ул. И. Лученка, 31

7-11.9.9 - АР.1				
					Экспериментальный многофункциональный комплекс "Минск-Мир". 11-я очередь строительства. Проект застройки.				
Изм.	Кол.ч.	Лист	№ док.	Подпись	Дата	Жилой дом №9.9 по г/п.	Стадия	Лист	Листов
				Соколов	05.21		С	21	1
				Бондаркова	05.21				
				Утвердил Соколов	05.21				
				Проверил Пересецкий	05.21				
				Разработал Бондаркова	05.21				
				Н.контр. Бондаркова	05.21	Фасад 9-1. Цветовое решение.	ИООО "Дана Астра"

Изм.	Кол.ч.	Лист	№ док.	Подпись	Дата	Стадия	Лист	Листов
ГМП	Соколов				05.21	Жилой дом №9.9 по г/п.	С	23
ГАП	Бандаркава				05.21			
Утвердил	Соколов				05.21	Фасады в осях А-Г и Г-А. Цветовое решение	ИООО "Дана Астра"	
Проверил	Пересечский				05.21			
Разработал	Бандаркава				05.21			
Н.контр.	Бандаркава				05.21

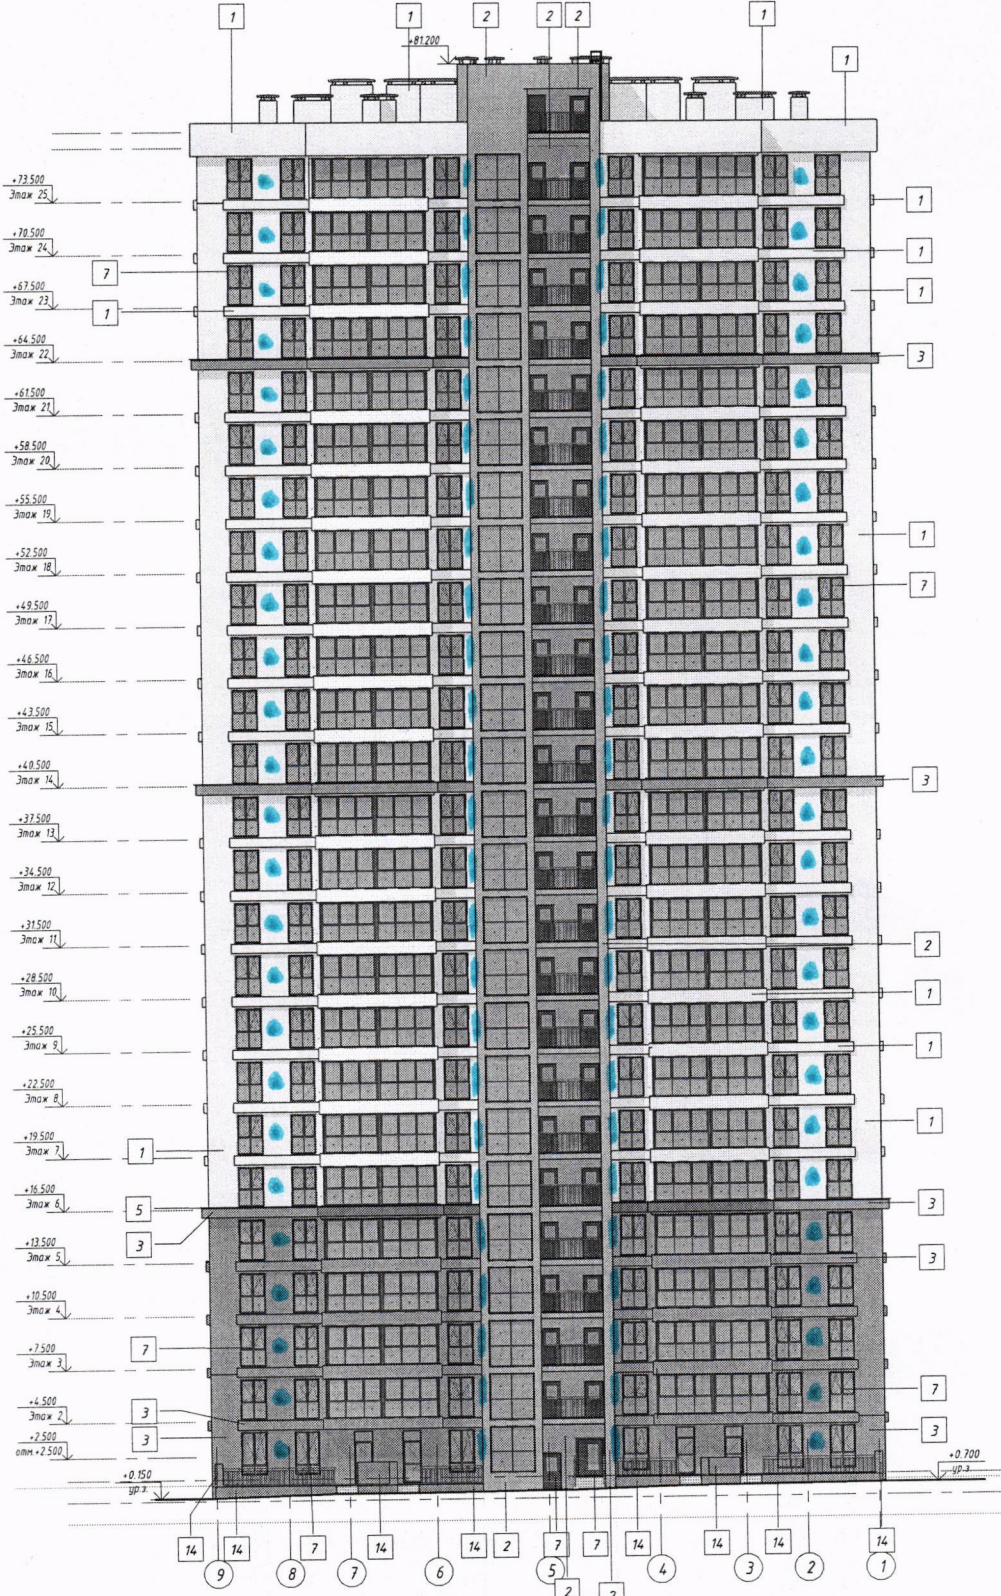
Согласовано:  
 Подпись: \_\_\_\_\_  
 Имя: \_\_\_\_\_  
 Водосточные конденсаты наружного блока кондиционера выполнять через систему канализации квартиры. Установка декоративного короба (экрана) для наружного блока кондиционера должна соответствовать цвету фасада здания. Установка спутниковых антенн предусмотрена на кровле.

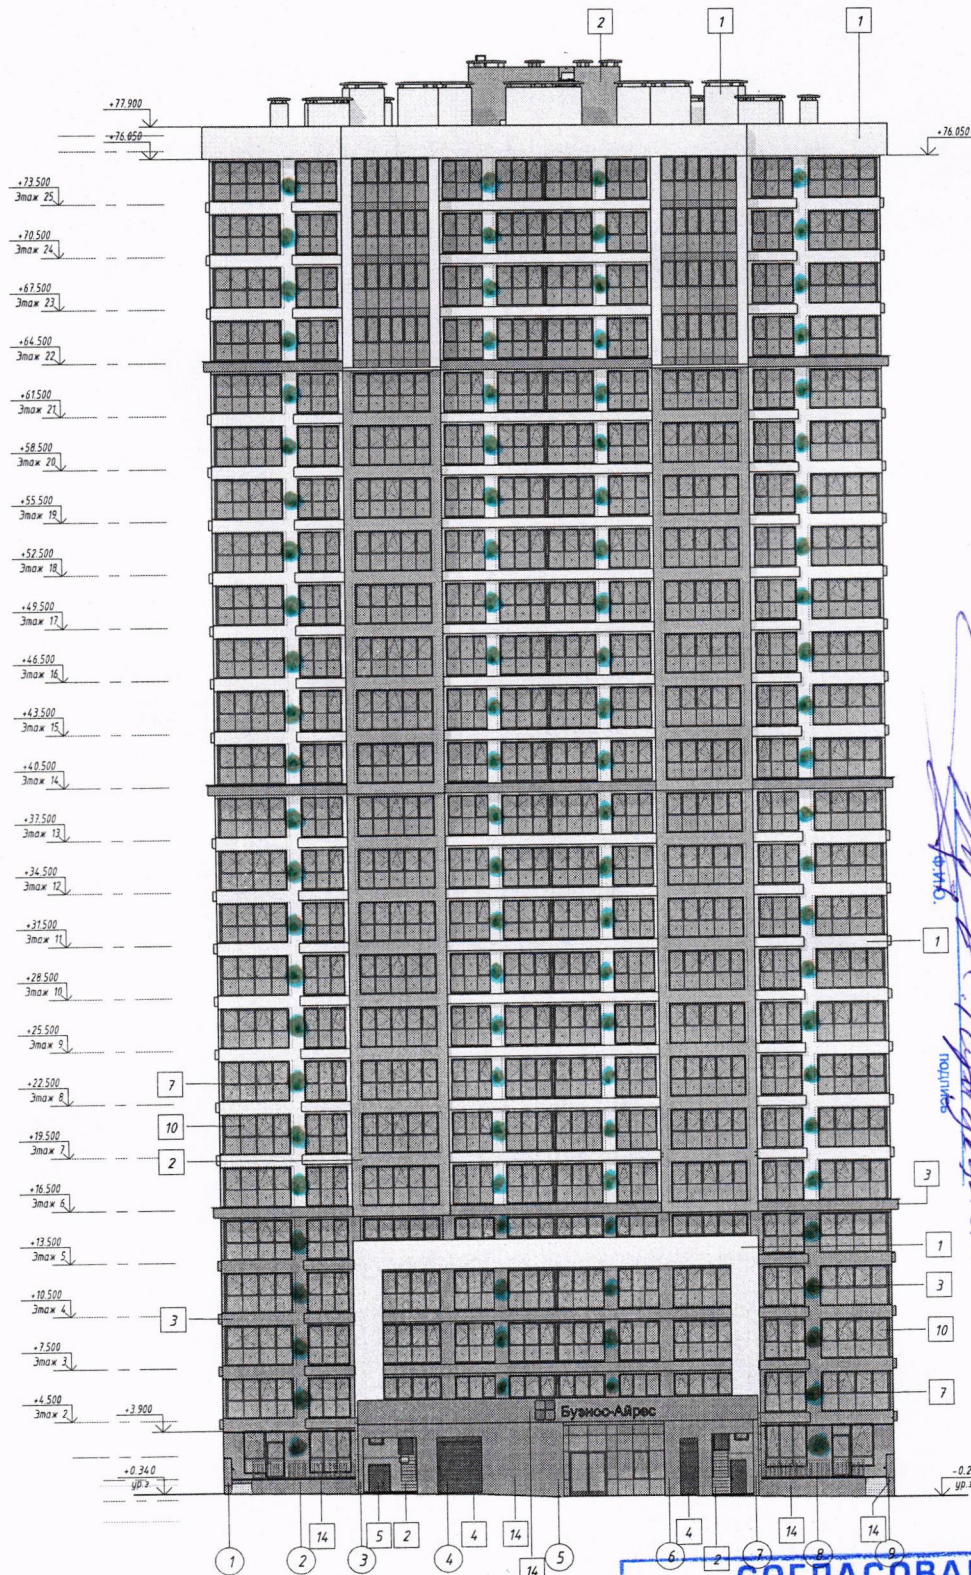
Установка декоративного короба кондиционера выполняется через систему канализации квартиры. Установка спутниковых антенн предусмотрена на кровле. Установка спутниковых антенн предусмотрена на кровле. Установка спутниковых антенн предусмотрена на кровле.

Лист № 1  
 Водопроводение конденсата наружного блока кондиционера через систему канализации квартиры. Установка декоративного короба (экрана) для наружного блока кондиционера должна соответствовать цвету фасада здания. Установка спутниковых антенн предусмотрена на кровле.

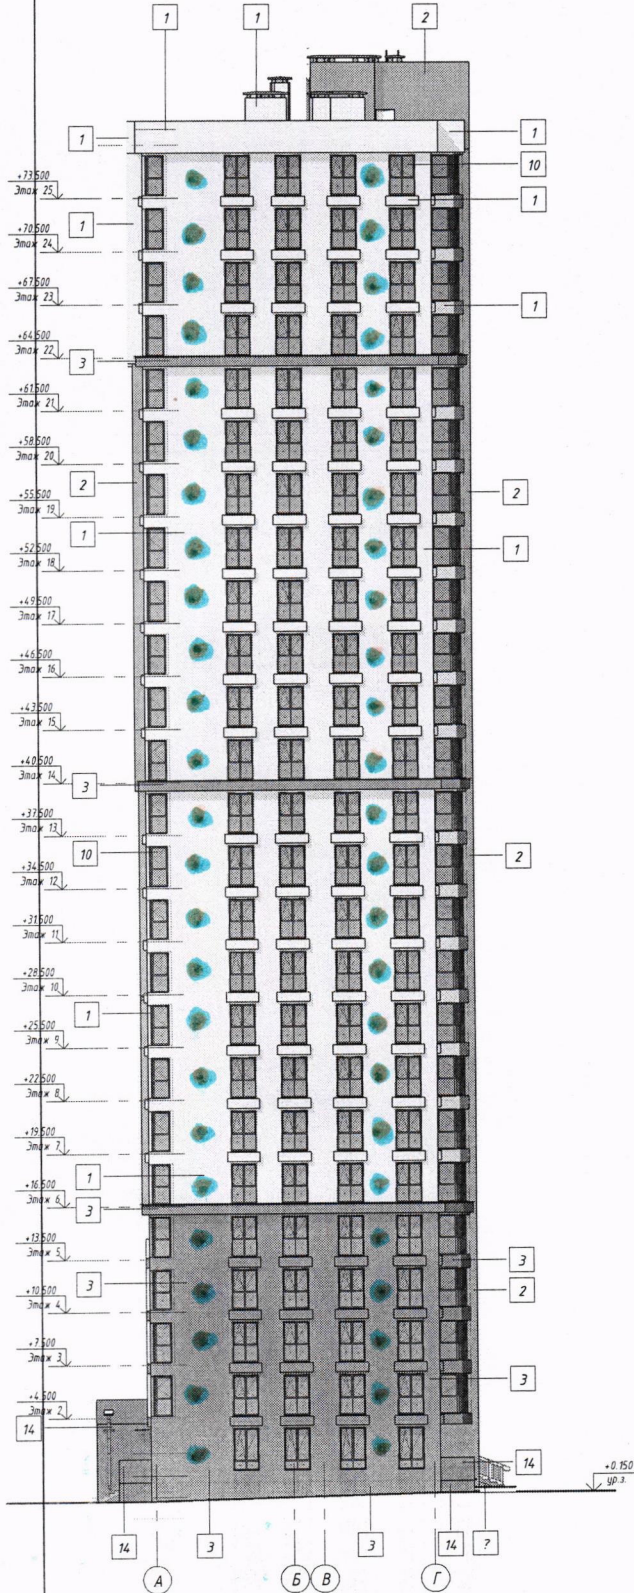
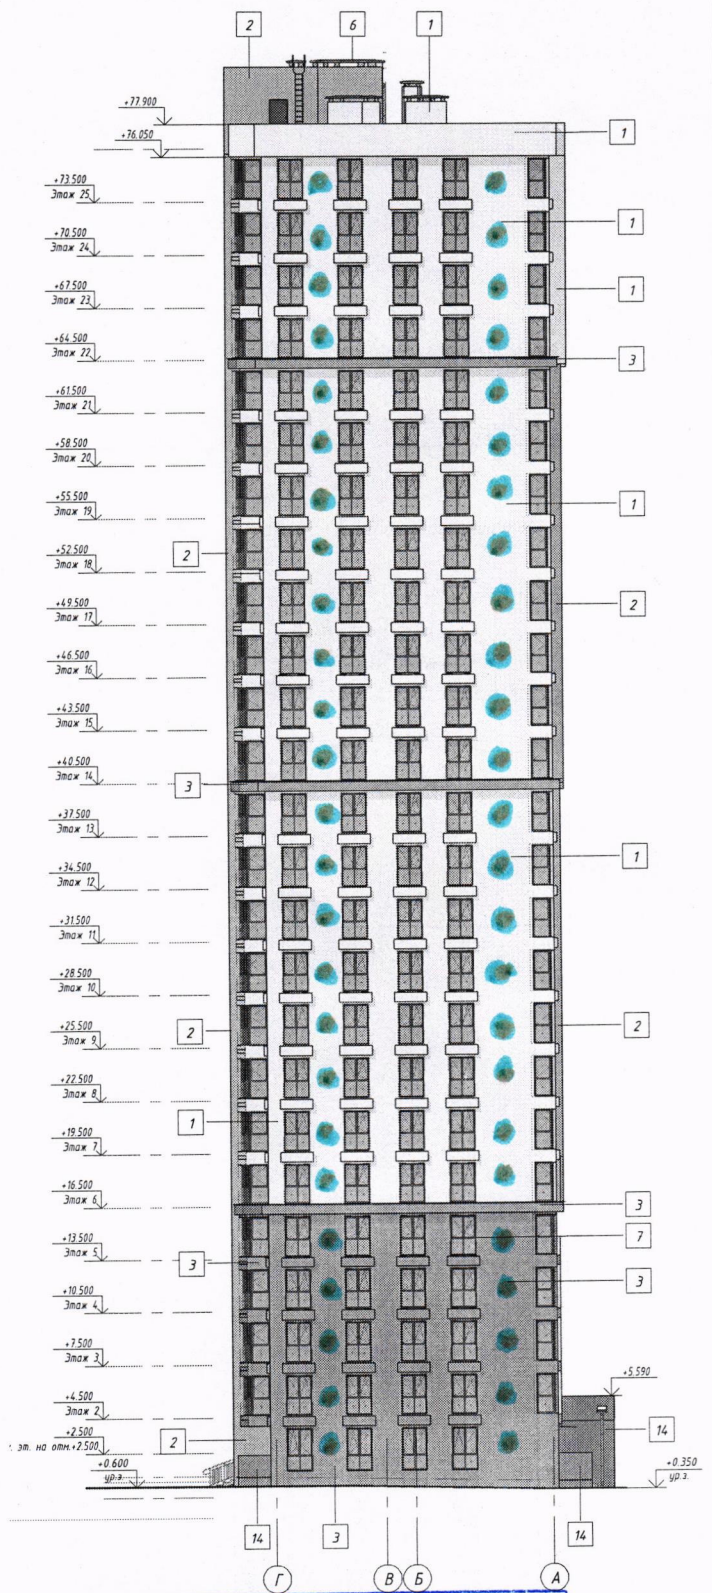
**СОГЛАСОВАНО**  
 Зам. начальника управления по архитектуре и строительству  
 администрации Октябрьского района г. Минска  
 1. Водопроводение конденсата наружного блока кондиционера с.л.г.  
 « 05.02.2024 г. »  
*[Handwritten signature]*
